福島第一原子力発電所 特定原子力施設に係る実施計画 変更認可申請書の
一部補正について

「福島第一原子力発電所 特定原子力施設に係る実施計画」について、下記の箇所を別添の通りとする。

サブドレンピット (No. 30, 37, 57) の復旧に関する審査の進捗を踏まえ、下記の通り変更を行う。また、原規規発第1803132号及び原規規発第1806212号にて認可された実施計画の反映を行う。

図2 サブドレンピット概略配置図

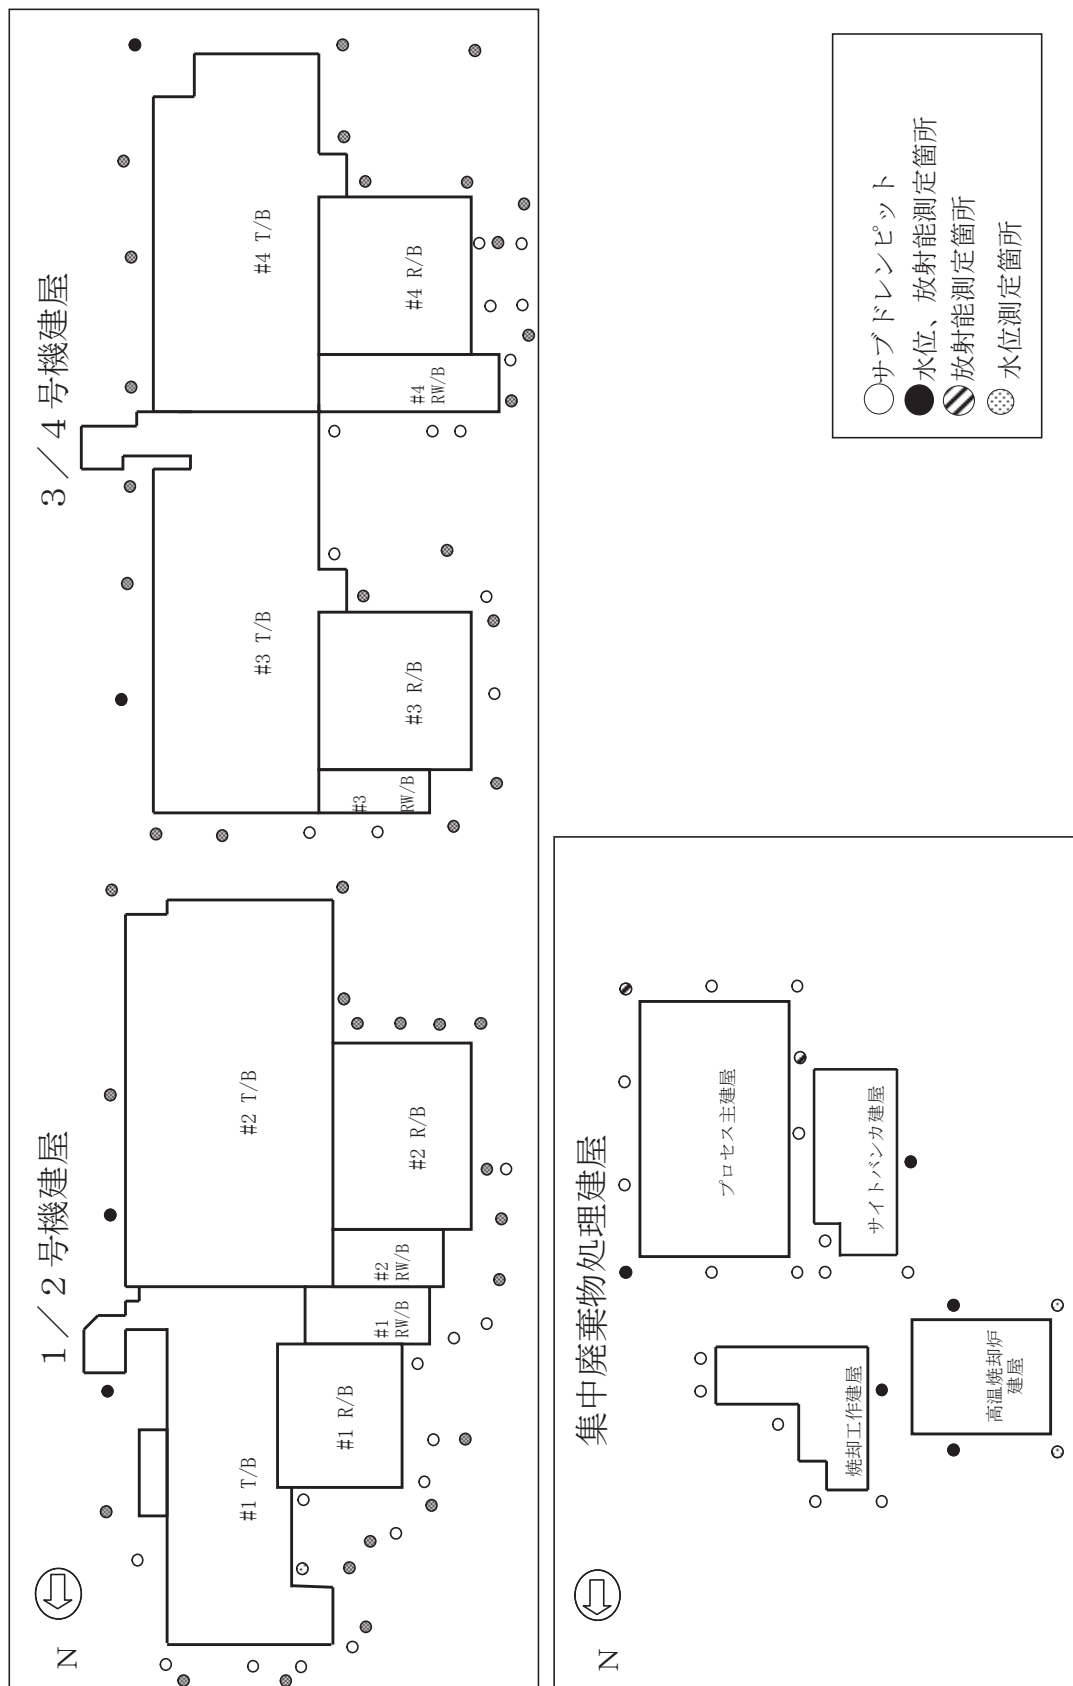
- ・サブドレンピット概略計画図の記載の見直し

図-2 サブドレン集水設備系統図

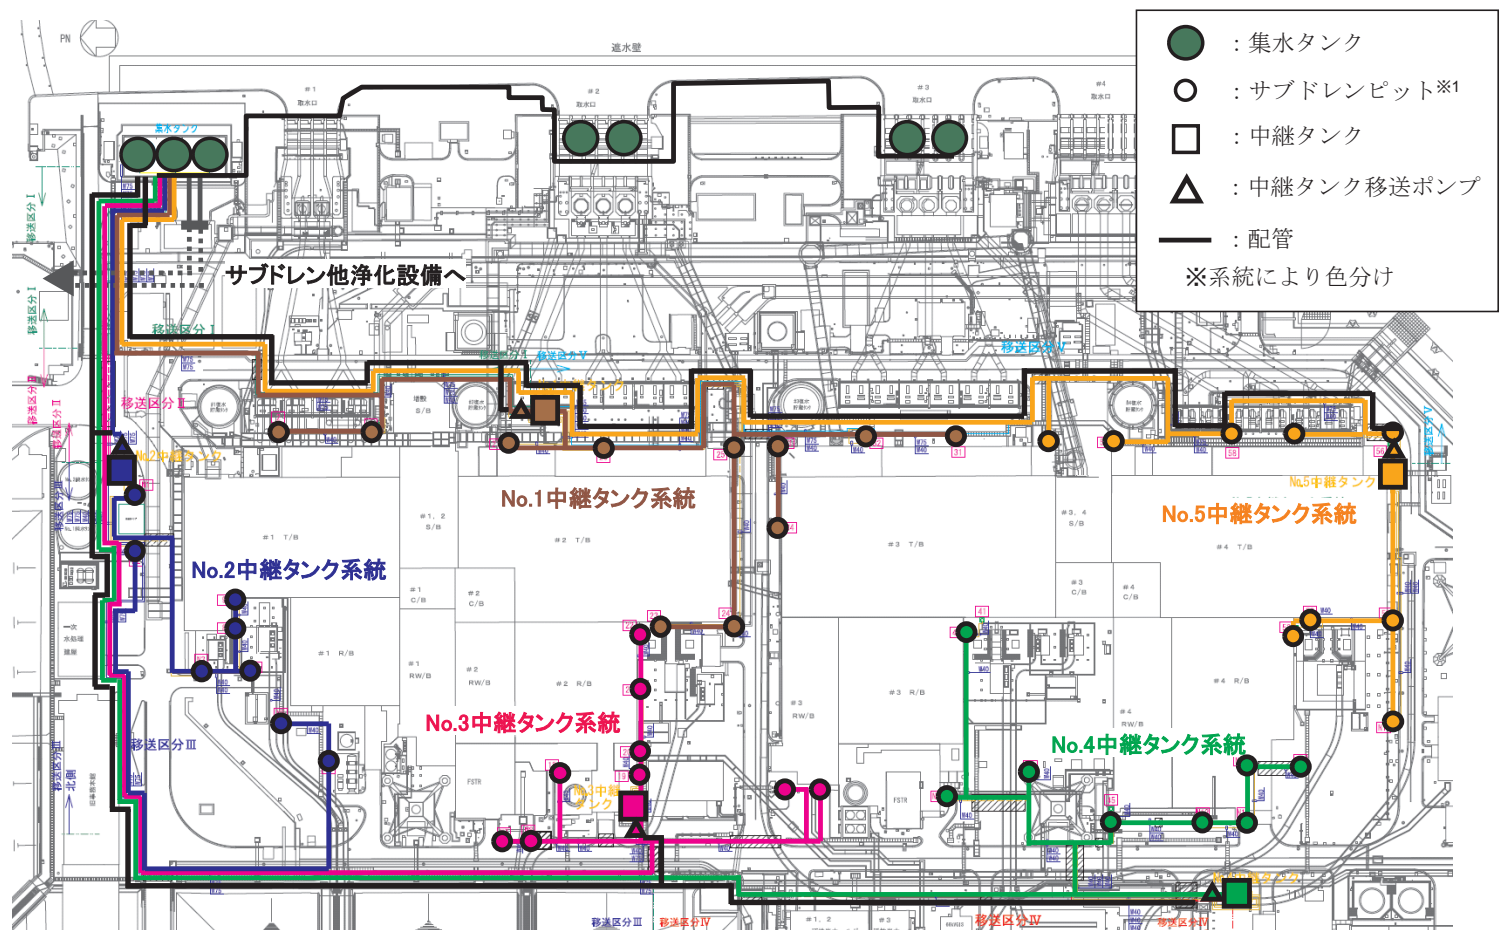
- ・サブドレン集水設備系統図の記載の見直し

図-2 建屋内外の水位比較範囲

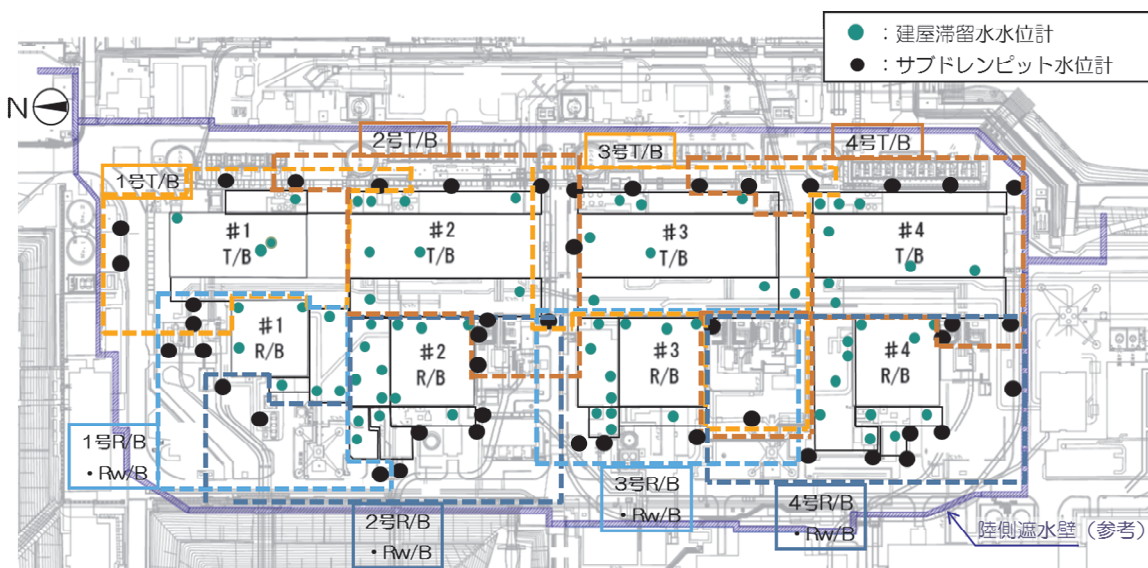
- ・原規規発第1803132号にて認可された実施計画の反映
- ・建屋内外の水位比較範囲の記載の見直し
